OBJET : Visite d'inspection du 11/10/2012 de la berme de la Kwé Ouest
PJ : un compte-rendu d'inspection et des planches photographiques

COMPTE-RENDU D'INSPECTION

Dossier	I-SI_236
Etablissement	Berme de la Kwé Ouest
Exploitant	VALE NOUVELLE-CALEDONIE
Commune	YATE
Date de la visite	11/10/2012
Nom des agents visiteurs	
Accompagné de

Photo 1 : Tuyauterie en attente de l'installation de la pompe autonome

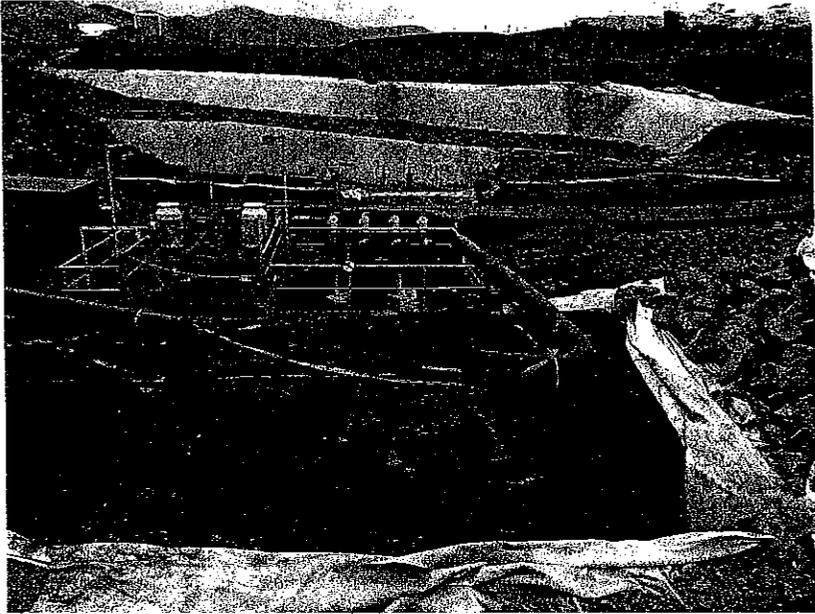
Les 4 drains sous la géomembrane débitent avec un débit plus élevé pour les drains 1 et 3. Sur le puits de pompage, VALE NC a prévu d'installer un groupe de pompage autonome, les tuyauteries sont déjà en place.
